**VERÖFFENTLICHUNGS
DATUM:** July 16, 2020

MODEL: Companion 1000® Liquid Oxygen Portable

PROBLEM: Aufwärmeschlange

Figure 1: Vorgängerversion (Bild links) vs. Aktuelle Version (Bild rechts) Aufwärmeschlange (Gas Warming Coil)

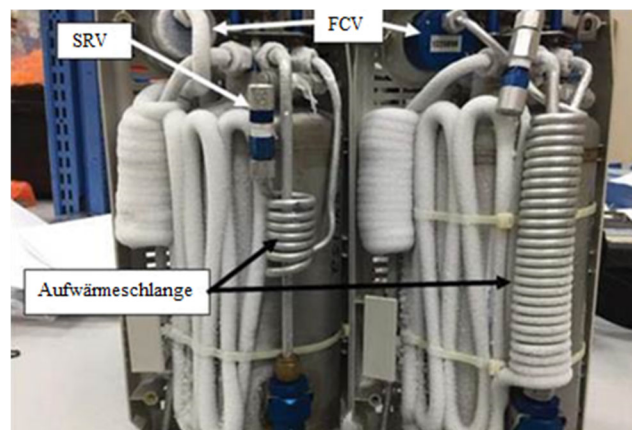
ANMERKUNGEN: In diesem Bulletin empfehlen wir unseren Kunden, ihren Bestand an Companion 1000 Geräte zu überprüfen, um festzustellen, ob sie mit der von 1984 bis Januar 1989 hergestellten Aufwärmeschlange, mit der Bauart der Vorgängerversion ausgestattet sind. Dies betrifft die Artikelnummer B-775099-00. Diese Artikelnummer kann mit oder ohne (B-) oder (-00) auf dem Gerät vorhanden sein. Geräte mit der Vorgängerversion der Aufwärmeschlange (siehe Abbildung 1 unten links) sollten sofort außer Betrieb genommen werden. Des weiteren bitten wir Sie darum, die betroffenen Geräte an unser CAIRE Servicecenter in Langenfeld zu senden. Es besteht die Gefahr einer möglichen Verletzung des Patienten, wenn das Gerät über einen längeren Zeitraum mit 6 l / min verwendet wird.

Geräte mit der aktuellen Aufwärmeschlange können in Betrieb bleiben. Die Provider sollten die im technischen Handbuch aufgeführten Wartungs- und Testverfahren befolgen.
